Deel P 400	Groep 23
Betreft	NO. NL463
Diverse onderwerpen brandstofsysteem B18KD/KPD	Datum 910514

Service Bulletin

DETAIL A

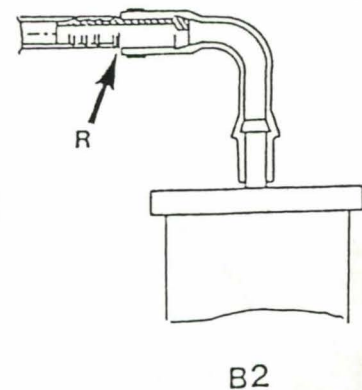
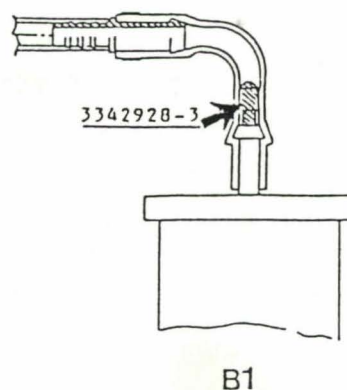
Onderwerp : Inhouden of zelfs stilvallen na een lange rit, meestal in combinatie met hoge buitentemperatuur.

Oorzaak : A. Vervuiling en/of onjuiste afstelling van de carburateur.
B. Een te grote hoeveelheid retourbrandstof waardoor een hogere onderdruk in de aanvoerleiding ontstaat, en het risico van vapour lock toeneemt.

B. Monteer een restrictie (ond.no. 3342928-3) in de retourleiding volgens onderstaande tekening (B1) om de hoeveelheid retour brandstof te beperken.
In productie is oplossing B1 geïntroduceerd vanaf chassissnummer 203295.
B2 is geïntroduceerd vanaf chassissnummer 212124.
Een groef in het metalen pijpje (R) geeft aan dat de restrictie is aangebracht.
